H27-B-1 深度42.41~42.49m 最新活動面の深度 (No.32) を変更

最新活動面認定根拠 (H27-B-1 深度42.41~42.49m)

青粒部拡大

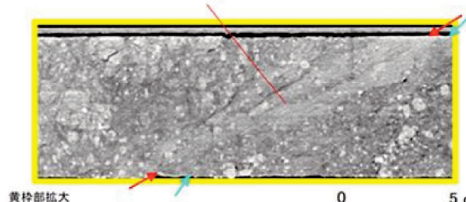
- 従前提示していたデータでは薄片観察資料に最新活動面の深度を「42.43m」と記載していたが、以下のことから、最新活動面の深度を「42.43m」から「42.41m」に変更する。
- 当初のコア観察では、深度42.43mを主せん断面としていたが、深度42.41mのせん断面の直線性も同程度（コアではどちらも波打っている）であったことから、CT画像でより直線的に見える深度42.41mを最新活動面に認定した。
- 従前提示していたデータの最新活動面の深度は、CT画像で認定した深度「42.41m」を最新面認定以降の作業に伝達出来ていなかったため、その後の条線観察、薄片観察を深度「42.43m」で実施してしまった。

- 肉眼観察では、最新活動面が細粒部の上端(深度42.41m)か下端(深度42.43m)かを判断できないため、CT画像を利用した。
- CT画像では、より直線的であることから、深度42.41mのせん断面を最新活動面に認定した(認定基準c)。

CT画像では深度42.41mの面(赤矢印)に直線的な低密度のゾーンが見られる

コア写真

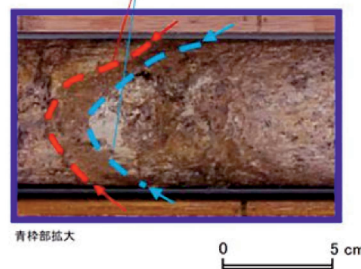
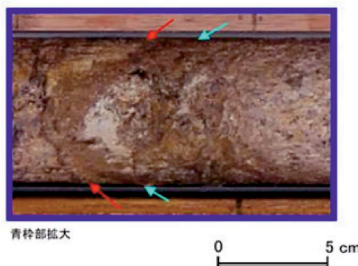
- 従前提示していたデータでは薄片観察資料に最新活動面の深度を「42.43m」と記載していたが、以下のことから、最新活動面の深度を「42.43m」から「42.41m」に変更する。
- 当初のコア観察では、深度42.43mを主せん断面としていたが、深度42.41mのせん断面の直線性も同程度（コアではどちらも波打っている）であったことから、CT画像でより直線的に見える深度42.41mを最新活動面に認定した。
- 従前提示していたデータの最新活動面の深度は、CT画像で認定した深度「42.41m」を最新面認定以降の作業に伝達できていなかったため、その後の条線観察、薄片観察を深度「42.43m」で実施してしまった。

- 肉眼観察では、最新活動面が細粒部の上端(深度42.41m)か下端(深度42.43m)かを判断できないため、CT画像を利用した。
- CT画像では、より直線的であることから、深度42.41mのせん断面を最新活動面に認定した(認定基準c)。

深度42.41mの面(赤矢印)、深度42.43mの面(水色矢印)とも同程度に波打っている

コア写真

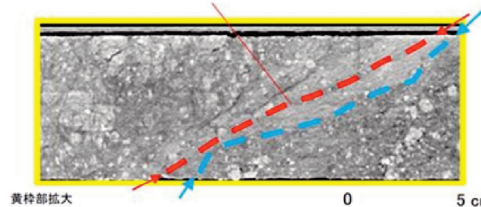
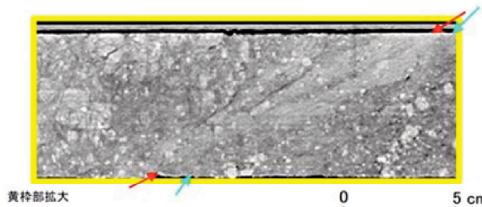
- 従前提示していたデータでは薄片観察資料に最新活動面の深度を「42.43m」と記載していたが、以下のことから、最新活動面の深度を「42.43m」から「42.41m」に変更する。
- 当初のコア観察では、深度42.43mを主せん断面としていたが、深度42.41mのせん断面の直線性も同程度（コアではどちらも波打っている）であったことから、CT画像でより直線的に見える深度42.41mを最新活動面に認定した。
- 従前提示していたデータの最新活動面の深度は、CT画像で認定した深度「42.41m」を最新面認定以降の作業に伝達出来ていなかったため、その後の条線観察、薄片観察を深度「42.43m」で実施してしまった。

- 肉眼観察では、最新活動面が細粒部の上端 (深度42.41m) か下端 (深度42.43m) かを判断できないため、CT画像を利用した。
- CT画像では、より直線的であることから、深度42.41mのせん断面を最新活動面に認定した (認定基準c)。

CT画像では深度42.41mの面 (赤矢印) に直線的な低密度のゾーンが見られる

図1 H27-B-1孔位置平面図(模式図)

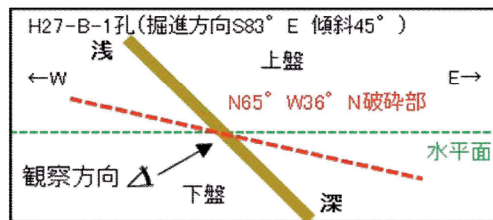
H27-B-1 深度42.41~42.49m 最新活動面の深度 (No.32) の変更に伴い、条線方向 (No.33) を変更

- ボーリングは掘進方向S83° E, 傾斜45°で掘削している。
- 破碎部の走向・傾斜はN65° W36° Nであり、ボーリングと破碎部の平面的な位置関係は左図のようになる。
- 破碎部は北東傾斜であることから、南西側が下盤、北東側が上盤となる。

図4 最新活動面と走向・傾斜、条線の関係図

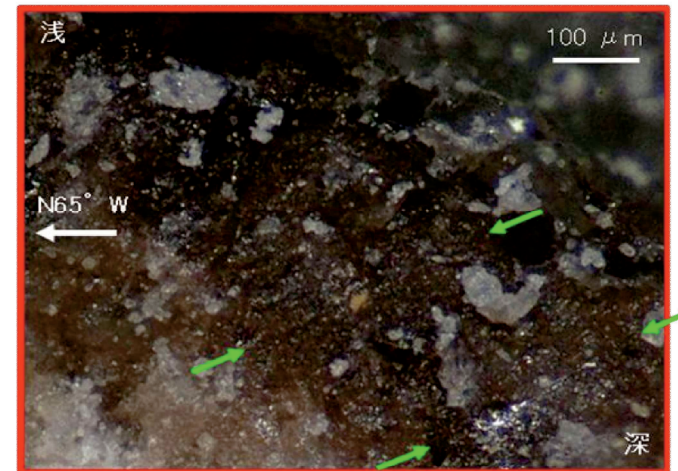
H27-B-1 深度42.41~42.49m 最新活動面の深度 (No.32) の変更に伴い、条線方向 (No.33) を変更

- H27-B-1孔 深度42.41mの断層面の走向・傾斜はN65°W36°Nであり、14Rの条線が認められる。

・前頁の図3に、計測した条線値を走向・傾斜等を用いて補正したレイクを赤線で表示している。
・下盤側から最新活動面を見た模式図のため、レイクがL方向に描かれているが、数値は上盤側から見た14Rとなる。

青枠部拡大
 0 5 cm

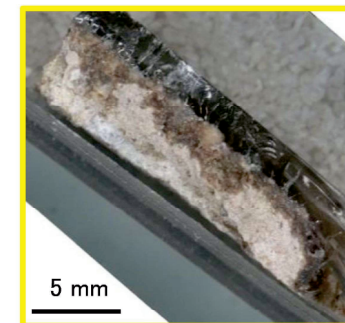
H27-B-1 深度42.41~42.49m 最新活動面の深度 (No.32) の変更に伴い、条線方向 (No.33) を変更

- 条線観察位置が最新活動面であることを残試料を用いて確認した。

試料切断方向確認資料 (H27-B-1孔 深度42.41m)

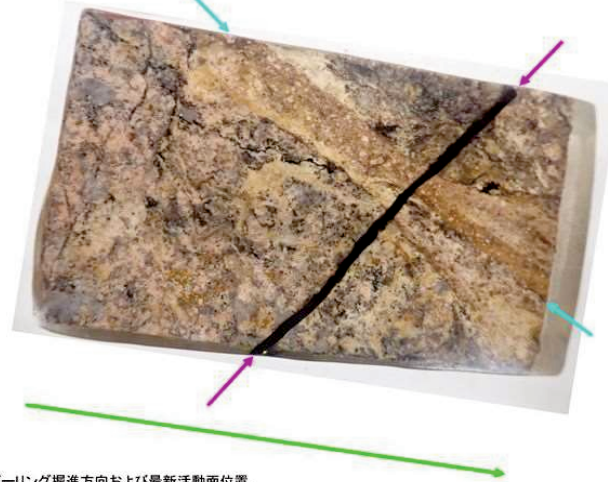
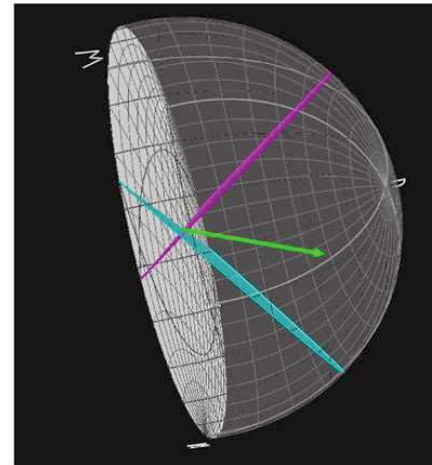
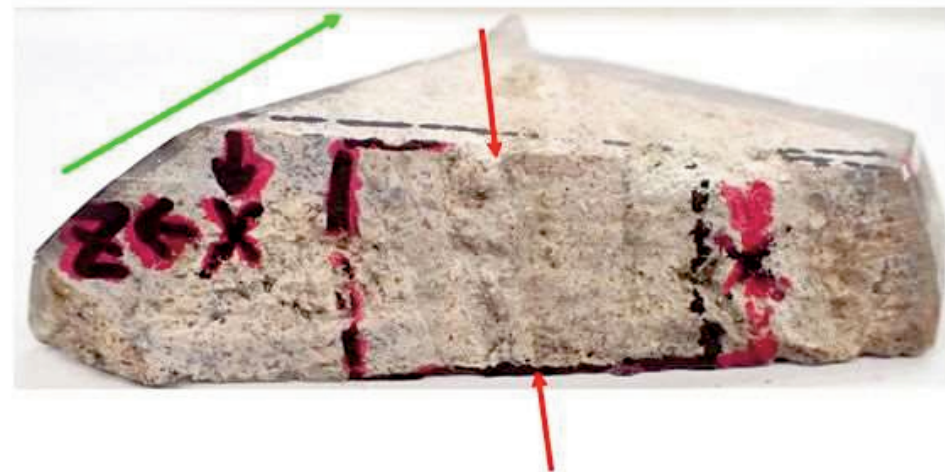
H27-B-1 深度42.41~42.49m 最新活動面の深度 (No.32) の変更に伴い、薄片試料 (No.35-1) を再作製

- 既存の薄片試料の作製位置を確認したところ、深度42.43mのせん断面で作製されていたことから再作製した薄片試料の観察結果に変更する。
- 再作製した薄片試料の作製箇所については、試料切断方向が正しい (最新活動面に直交で、かつ、条線方向に平行) ことを確認している。
- 右の図はボーリングの掘進方向、最新活動面、試料切断面の正しい位置関係を図にしたものである。正しい位置関係とは、「試料切断面は最新活動面に直交で、かつ、条線方向に平行」の条件を満たすものである。試料で再現した3つの位置関係が図と相違ないことから正しく切断されていると判断した。(条線は最新活動面上で確認されているため、本ページでは表現されていない。)

ボーリング掘進方向および最新活動面位置、試料切断方向については、コア写真を利用してその位置が適切であることを確認した。

試料切断面方向確認資料 (H27-B-1孔 深度42.41m)

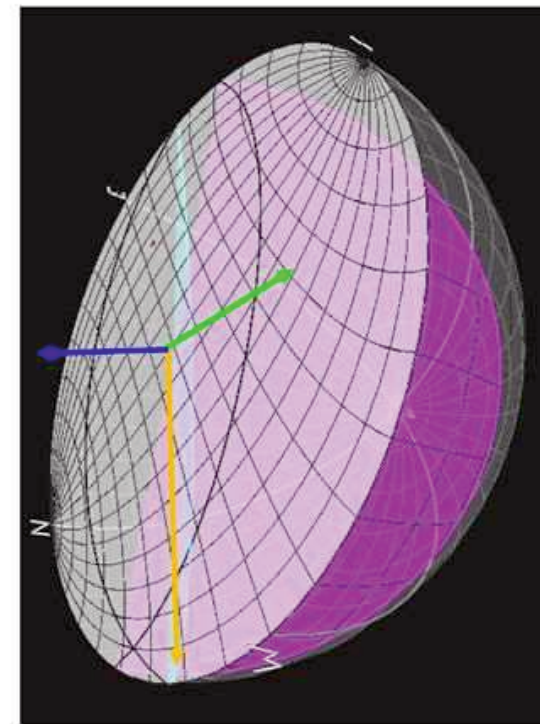
H27-B-1 深度42.41~42.49m 最新活動面の深度 (No.32) の変更に伴い、薄片試料 (No.35-1) を再作製

- 再作成した薄片試料の作製箇所について、試料の切断方向を確認し、下記の試料切断面写真に示したZ方向、X方向が正しいことを確認した。
- 右の図はボーリングの掘進方向、最新活動面、試料切断面、X方向、Z方向の正しい位置関係を図にしたものである。正しい位置関係とは、「試料切断面は最新活動面に直交で、かつ、条線方向に平行」の条件を満たすものである。試料で再現した5つの位置関係が図と相違ないことから正しく切断されていると判断した。

・薄片作製位置は、肉眼観察により認定した最新活動面に沿って最も細粒化した部分を含み、試料の人為的な乱れのない箇所であることを確認した。
